Gemeente Utrecht

Reactienota

IPvE vergroenen

centrum Vleuterweide

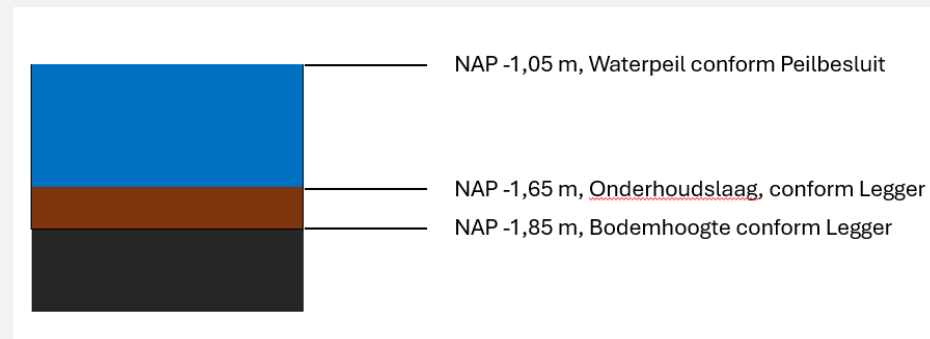
- 10 Water in plas voldoet niet aan het peilbesluit. De uit- en afgegraven grond is door de aannemer weer in de plas gegooid, waardoor het water op veel plaatsen heel ondiep is. We hoorden op de informatieavond dat dit niet bij jullie bekend is.

In het peilbesluit van het waterschap wordt de hoogte van het waterpeil vastgelegd, niet de diepte van het water. De diepte wordt vastgelegd in de Legger van het Hoogheemraadschap De Stichtse Rijnlanden. De vereiste hoogtes voor de burchtvijver zijn in onderstaande figuur weergegeven.

Conform de Legger moet de burchtvijver een waterdiepte hebben van 60-80 cm, afhankelijk van de dikte van de sliblaag. We hebben geen actuele bodemdiepte gegevens. Ten behoeve van het project zal de vijver ingemeten worden en conform Legger op diepte worden gebracht indien dat nodig is. Zoals eerder in de beantwoording aangegeven gaan we het park zelf niet wijzigen, maar sluiten we op het bestaande park aan. Wij weten dat voor de bewoners van de waterwoningen geluid en overlast van jongeren, die tot 's avonds laat, gebruik maken van de banken in het park een belangrijk issue is. Als we hier zaken in wijzigen zullen we dit met de bewoners van de waterwoningen bespreken.
